改善箇所説明図

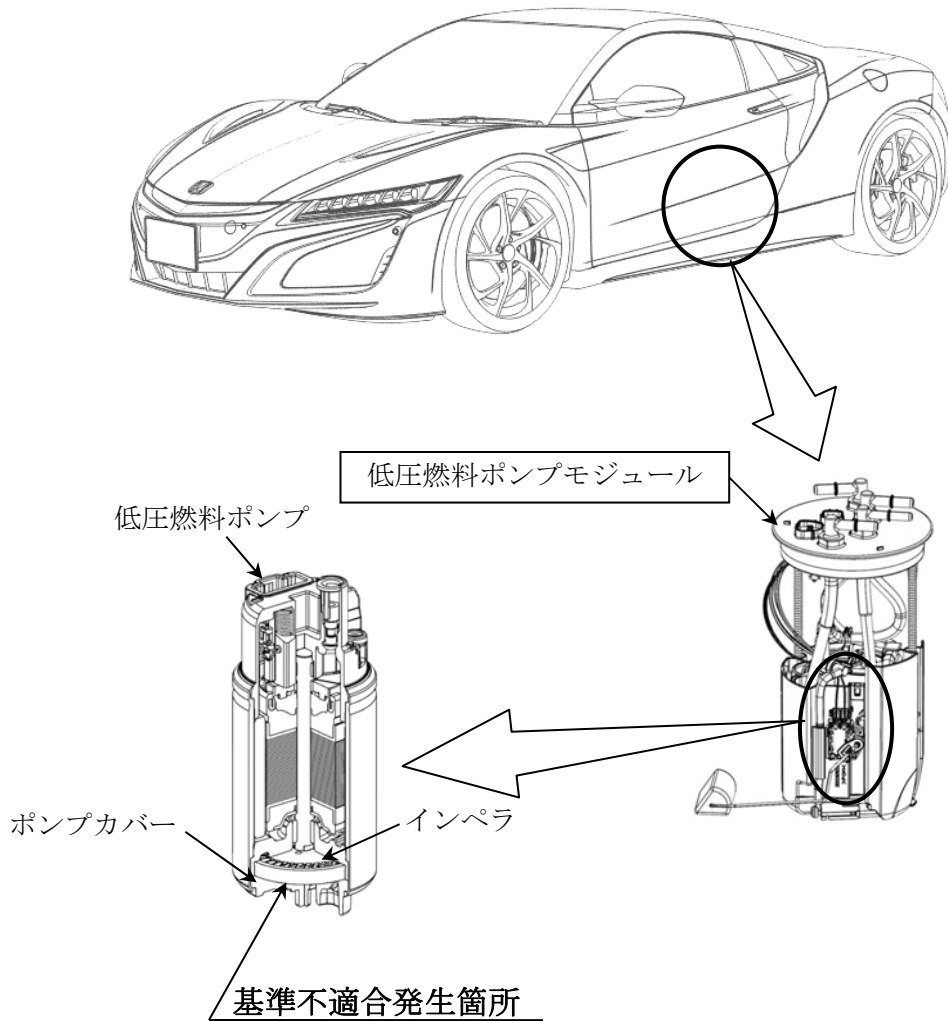
無鉛プレミアムガソリン指定車に搭載した低圧燃料ポンプにおいて、ポンプ作動検査時の検査用液が不適切なため、インペラ（樹脂製羽根車）に検査用液が浸透して強度が低下し、亀裂が生じることがある。そのため、冷熱の繰り返しによりインペラの亀裂が進展して燃料により膨潤し、ポンプカバーと接触して作動不良となり、最悪の場合、走行中にエンジンが停止して再始動できなくなるおそれがある。

全車両、低圧燃料ポンプモジュールを対策品と交換する。

注： は交換部品を示す。
